茨城県原子力安全対策委員会  
東海第二発電所  
安全性検討ワーキングチーム(第18回)  
ご説明資料

# 委員からの指摘事項等を踏まえた論点及び 県民意見を踏まえた論点への説明

2021年2月16日

日本原子力発電株式会社

## 1.2 複合体形成による影響に対してケーブルの高経年化に伴い加わる影響

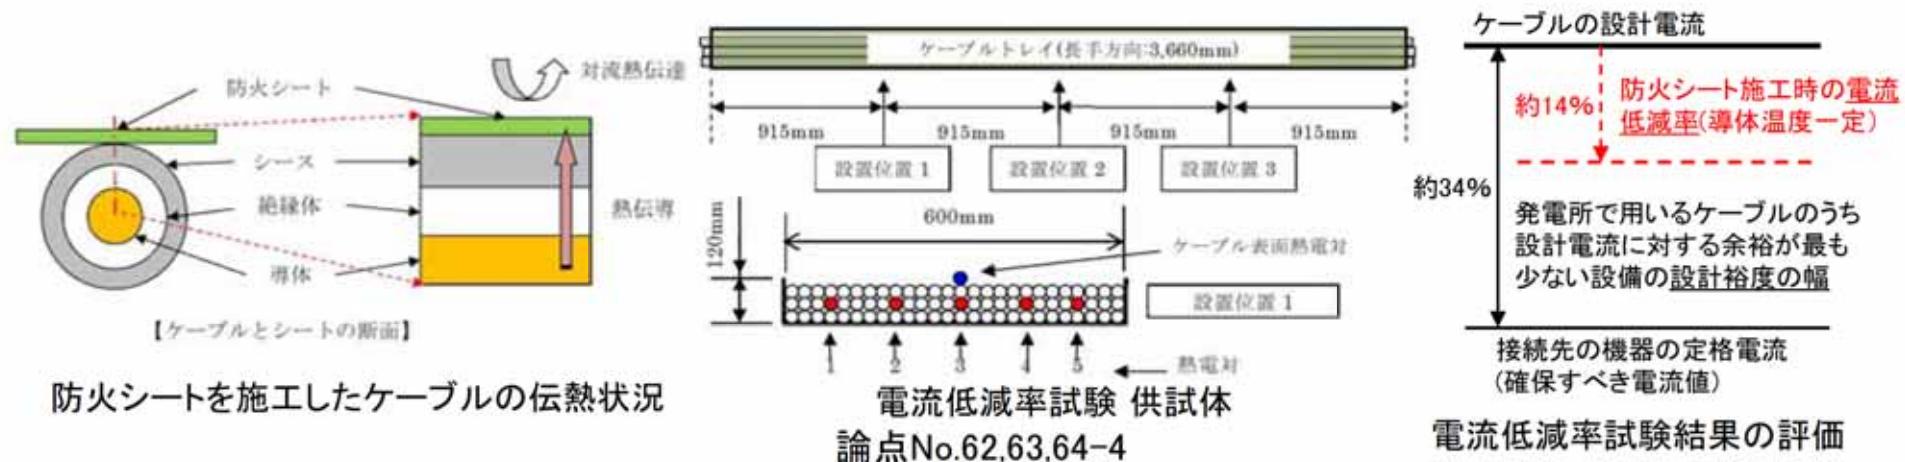
非難燃ケーブル対策に関し、防火シートによる複合体を形成した後、さらに影響軽減の観点から鉄板等の耐火材で覆うとしているが、視認性や検査性が損なわれるようにも見える。ケーブル表面の劣化状況や防火シートの設置状態等について、どのように確認していく考えか。

### 【県民意見(頂いたご意見・特に関心のある事項)】

○1.1で示した非難燃ケーブルへの防火シートによる複合体形成において想定される影響に対して、**対象ケーブルの高経年化に伴い加わる影響を検討した結果、防火シートや複合体に悪影響を与える、ケーブルの電気的性能についても問題ないと判断している。**

○また、2.に示すとおり、**非難燃ケーブル自体は、高経年化に伴い燃焼し難い傾向となることを確認している。**

想定される影響等	ケーブルの高経年化に伴う影響の検討*	影響
<b>①防火シート、結束ベルトの耐久性、複合体の健全性</b>		
・実機使用環境	ケーブルの高経年化は防火シート等の劣化条件に関係しない。 (防火シート等の耐寒性、耐水性、耐薬品性、耐油性、耐塩水性の影響)	無
・高温及び放射線環境下	ケーブルの高経年化は防火シート等の劣化条件に関係しない。	無
・地震による外力	ケーブルの高経年化を経ても複合体の重量・強度は同等であり、 <b>複合体の加振試験やケーブルトレイの耐震裕度に影響しない。</b>	無
・防火シートの化学的影响	ケーブルの高経年化を経てもケーブルのシース(被覆外面)組成は同等であり、 <b>防火シートとの接触による影響に関係しない。</b>	無
<b>②ケーブルの電気的性能への影響</b>		
・通電機能	ケーブルの高経年化を経てもケーブルの絶縁体・シース厚さは同等であり、ケーブル導体からの伝熱・放熱の状況は変わらず、1.1で確認した <b>防火シートで覆った際の通電機能に影響しない。</b>	無
・絶縁機能 <添付2>	<ul style="list-style-type: none"> <li>・<b>高圧電源ケーブル:</b> 高経年化に伴う絶縁機能低下のリスクを考慮して、新品の難燃ケーブルに取替</li> <li>・<b>低圧電源、制御・計装ケーブル:</b> 高経年化に伴う絶縁機能維持の性能を確認した上で複合体を形成</li> </ul>	無
<b>③ケーブル自体の高経年化に伴う耐火性能への影響</b>		
・燃焼のしやすさ	ケーブルは高経年化に伴い燃焼し難い傾向となることを確認	無

## <別紙2> ケーブルの経年劣化に伴う絶縁低下の影響

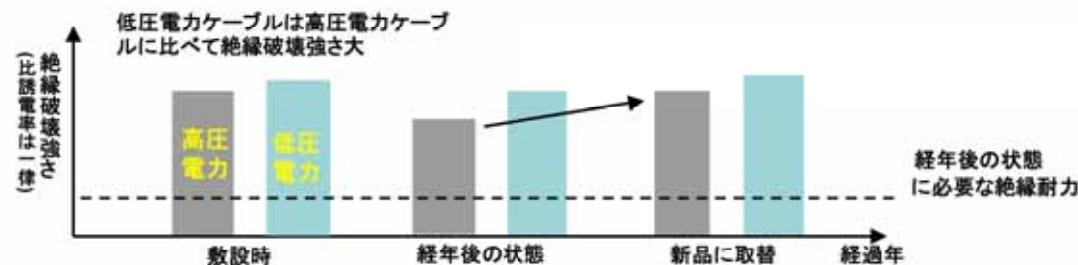
一般的に電気ケーブルの寿命は30年と言われていて、40年超では経年劣化による損傷のおそれがある。難燃ケーブルに取り替える必要があるが、原電は半分以上のケーブルを、防火シートで巻くことで対策するという。シートで覆うことで保守点検が難しくなり、加熱による損傷、信号の切断が考えられ、大変危険である。

### ケーブルの発火リスク評価

- ◆ ケーブルは熱等の影響により経年的に絶縁性能が低下し、絶縁破壊によりケーブルが発火に至る可能性がある(メカニズムのとおり)
  - 高圧電力は絶縁体単位厚さに対する電圧が高いため、低圧電力に比べて絶縁破壊強さが弱い( (V/mm)の値としては大きい)
- ◆ 発火した高圧電力ケーブルによっては、低圧電源系へ停電範囲が波及する
- ◆ 高圧電力ケーブルを未使用品に取替ることは発火リスクの低減に寄与

回路種別	絶縁体 材料	絶縁体厚さ :t(mm)	使用電圧 :V(V)	絶縁破壊 強さ:V/t (V/mm)
高圧電力ケーブル 最細径	架橋 ポリエチレン	4	6,900	1,725
低圧電力ケーブル 最細径	架橋 ポリエチレン	1	480	480

絶縁体の単位厚さ当たりに印加される電圧:高圧電力ケーブル=約3.6×低圧電力ケーブル

【複合体イメージ】

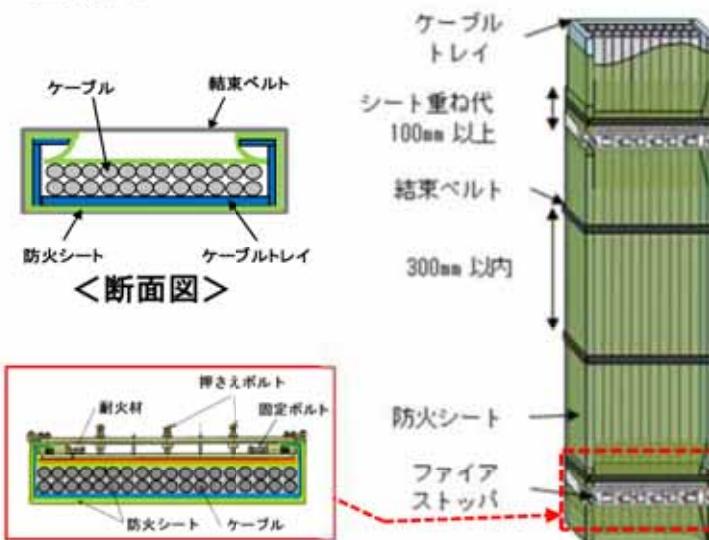
非難燃ケーブルの防火シートによる対応については、施工や保守管理が後で重要になってくるかと思われるが、それについての方針等はどのように考えているか。

◆ 複合体はケーブル及びケーブルトレイ全体を不燃材の防火シートで覆い、不燃材の結束ベルトで固定したもの

### ◆ 施工(設計)要件

- ・防火シート重ね代は100mm以上設ける
- ・結束ベルトを300mm以内ごとに設置
- ・延焼しやすいトレイ設置方向にはファイアストップを900mm以下の間隔で設置して防火シートを密着、閉鎖空間とする

- ・防火シート：不燃材(ガラスクロス両面に難燃化ゴムをコーティング)
- ・結束ベルト：不燃材(シリコーンガラスクロス製ベルト)
- ・ファイアストップ：鋼材:SS400,SCM435 亜鉛メッキ

## <別紙4> 非難燃ケーブルの複合体内の火災の感知、自動消火

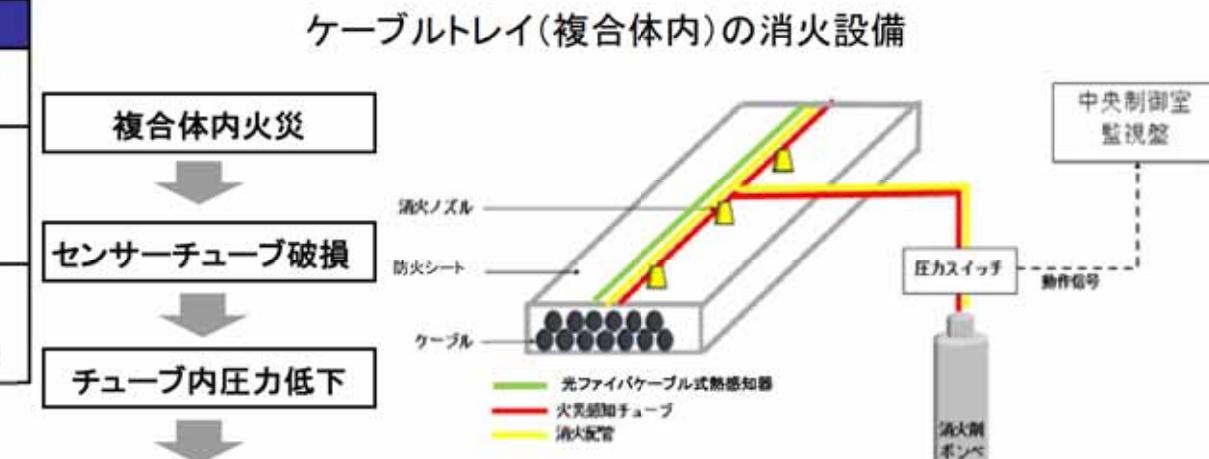
新規性基準の火災防護基準では「ケーブルは難燃ケーブルであること」とされている。東海第二原発は、全長1400kmのケーブルがあるとの事です。日本原電は「52%を難燃ケーブルに交換する」と申請し規制員会はこれを認めたとの事。しかし52%は実際は安全系ケーブル400kmの52%であり全長1400kmに対してはわずか15%に過ぎない。その他「防火シートを巻く」対策を一部で実施するとの事ですが、これは、内部で蒸し焼きになる危険性が高く対策にならないとの指摘もあります。

- ◆ 複合体の火災感知設備としては、**火災区域(区画)に設置する感知器とは別に、複合体内に光ファイバケーブル式熱感知器を設置し、火災感知機能を強化**
- ◆ 複合体の消火設備として、自動及び手動で作動する**局所ハロゲン化物消火設備(FK-5-1-12)を設置し、消火機能を強化、電源不要で自動消火が可能**
- ◆ これらの設備は単純な構造で信頼性が高く、故障や誤動作の可能性が小さいものを採用  
ケーブルトレイ(複合体内)の感知設備

- 単純構造で信頼性が高く故障や誤動作の可能性が小さい
- 中央制御室では消火ガスの放出信号を検知する設計で、現場確認で消火設備が動作していない場合には、現場での手動起動可能
- 複合体の感知器(光ファイバ式熱感知器)により中央制御室に警報が発するため、現場での手動起動可能
- 定期的な試験により健全性を確認

#### ＜別紙＞ 東海第二発電所 OFケーブル敷設状況

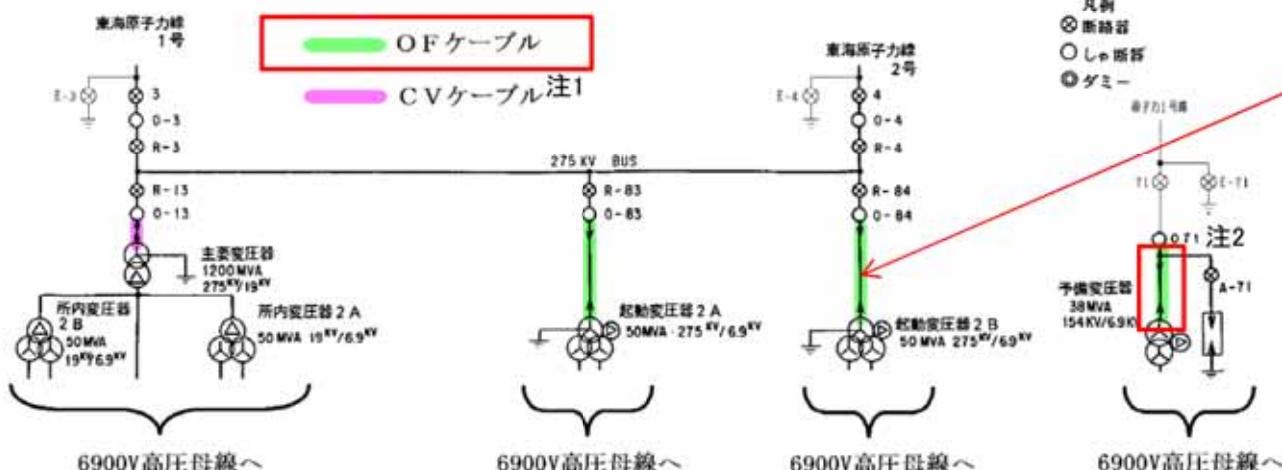
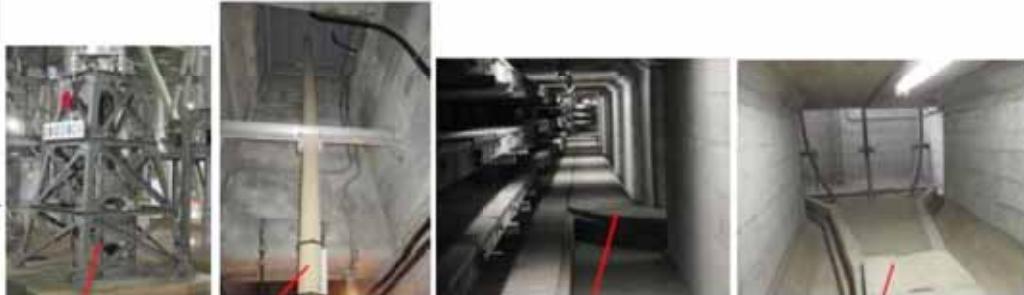
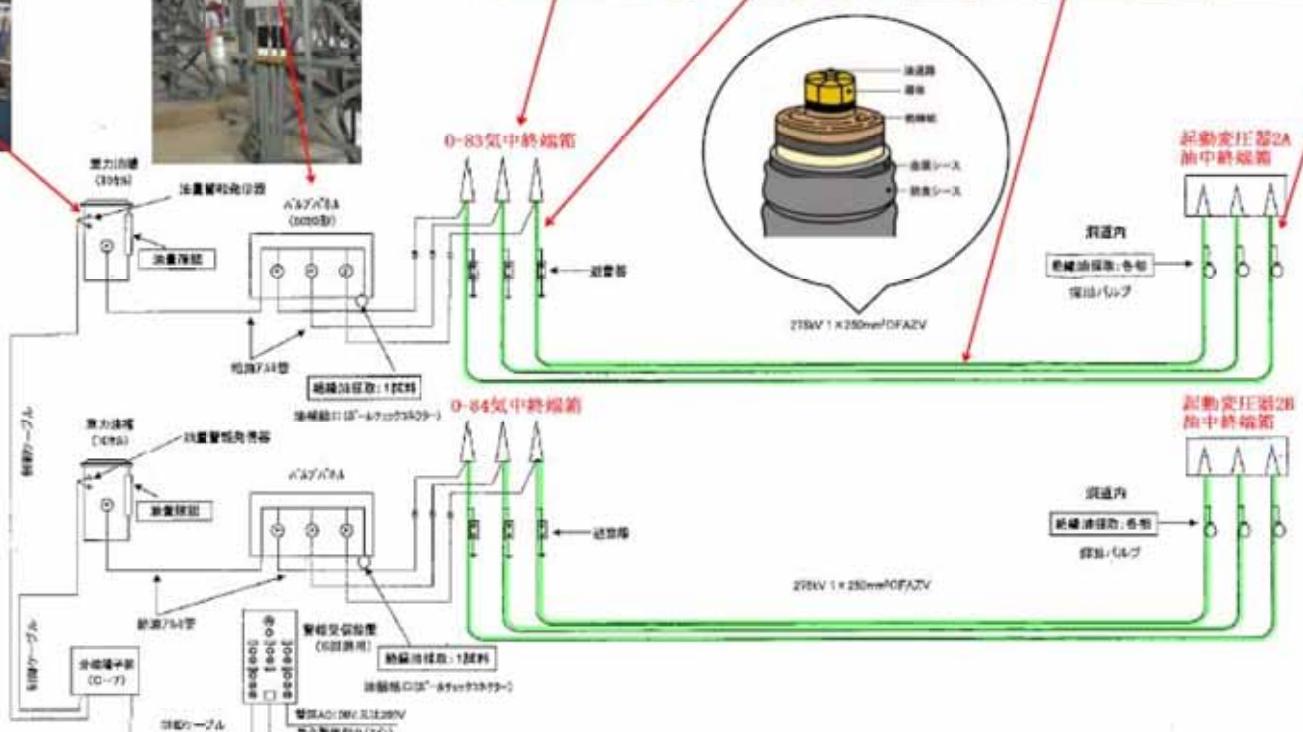
このことにも関連して、東海第二の場合について、3点、指摘したいのですが、まず一つは、火災対策の対象が全部ではなくて一部のケーブルに限られているという問題です。総延長1,400キロのうち、約3割の400キロだけが安全系として審査対象で、残り1,000キロは対象外なので、燃えやすいケーブルでも何でもオーケーだということになっている。したがって、ケーブルの中に油を通しているようなOFケーブルという危険なケーブルを使っていても、このまま使い続けるということになるそうです。こんなのが地下トンネルで燃え出したら、2016年10月に東電が埼玉県で発生させた火災事故のようなトンネルの中で燃え広がるという可能性が大きいのではないかですか。

東海第二発電所のOFケーブルは送電線に接続する開閉所と変圧器の間に使用しており、火災時にも火災防護基準の対象設備に影響を与えない。OFケーブルは定期的に健全性を確認し、火災の発生防止、拡大防止等の対策を図っている。今後、計画的にCVケーブルへの取替を行っていく。

○東海第二発電所におけるOFケーブル<sup>\*1</sup>の使用状況は以下のとおりであり、発電所の火災防護基準の対象設備ではないが、火災の発生防止や早期消火等の対策を図っている。<別紙参照>

- ・OFケーブルは、送電線に接続する開閉所と変圧器の間に使用しているが、火災防護基準で定める設備<sup>\*2</sup>には使用しておらず、かつ、それらとは隔離されており、仮に火災が発生しても影響を与えない。
- ・OFケーブルは、定期的な点検により健全性を確認<sup>\*3</sup>した上で、ケーブルルート上の不要な可燃物の排除を行い、万一の火災時の拡大防止を図っている。
- ・なお、今後計画的に、これらのOFケーブルはCVケーブルに取り替えていく。
